Besançon, le 4 FEVRIER 2011

**Avis de l'autorité environnementale**

Projet d'augmentation de puissance de la centrale du Moulin de Cour,  
à Baume-les-Dames (25)

Vue aérienne – crue de février 1999 – amont de Baume-les-Dames – source DREAL FC – l'eau arrive au pied de l'ancienne usine Ropp au premier plan et inonde les deux maisons citées dans l'étude hydraulique, à la confluence Doubs/Cusançon

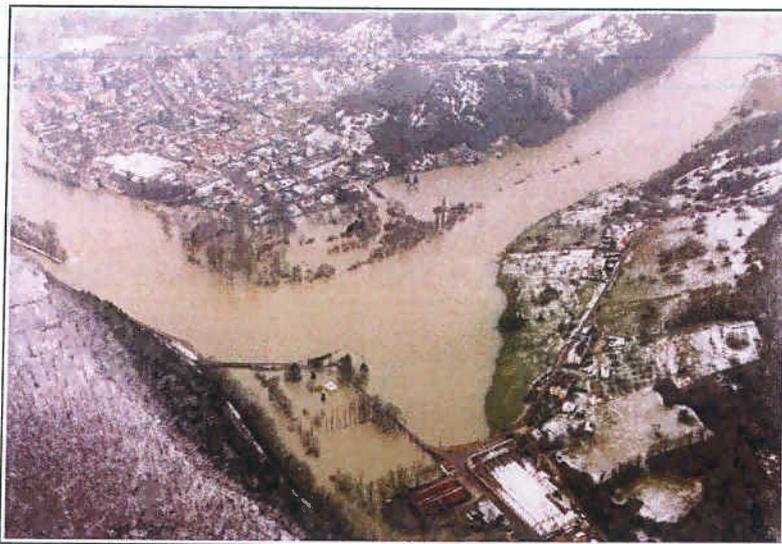
Certaines constructions qui sont présentes en tout ou partie dans la zone inondable identifiée par le PPRi, n'ont pas fait l'objet de vérifications des cotes de plancher, à l'instar des deux maisons à la confluence Doubs/Cusançin. On ne peut donc connaître l'impact réel des travaux d'exhaussement du barrage sur ces constructions (anciennes usines Ropp, maisons en rive droite au hameau de Cour) pour des débits approchant les 700 m<sup>3</sup>/s, et au-delà desquels l'étude hydraulique annonce un abaissement de la ligne d'eau en état aménagé. Étant donné l'enjeu pour les riverains vis à vis de la problématique des inondations, le dossier ne permet pas de conclure avec précision. Cet enjeu est illustré par la photographie aérienne ci-dessous du secteur amont du barrage, où l'on voit nettement le niveau de l'eau. Cette crue a approché localement un débit de 1020 m<sup>3</sup>/s (février 1999 – station de Besançon), la crue centennale ayant un débit localement de l'ordre de 1574 m<sup>3</sup>/s (PPRi du Doubs à Baume-les-Dames).
